Mission régionale d'autorité environnementale

**Avis délibéré de la mission régionale
d'autorité environnementale Auvergne-Rhône-Alpes
relatif au projet du remplacement du télésiège du Chalvet et
d'enneigement de la piste Campanule présenté par
la Société d'Aménagement Touristique de l'Alpe d'Huez et des
Grandes Rousses
sur la commune de Huez (38)**

Avis n° 2020-ARA-AP-993

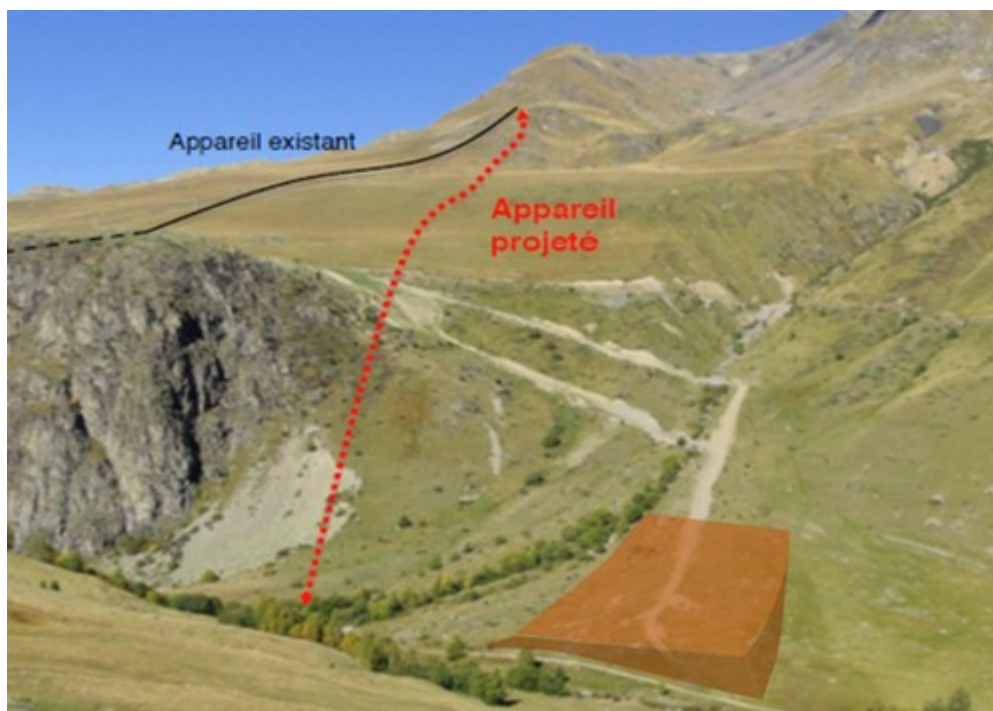
Les risques liés aux crues torrentielles méritent aussi d'être approfondis. Le dossier indique des risques de lave torrentielles sur le ruisseau de Combe Chaves et des mesures à prendre en conséquences³⁷. La présence d'une nouvelle passerelle sur le torrent de Sarenne mérite d'être analysée en rapport avec les risques d'embâcle sur cet équipement.

L'Autorité environnementale recommande d'approfondir, sur ces points, le volet risque naturel de l'étude d'impact .
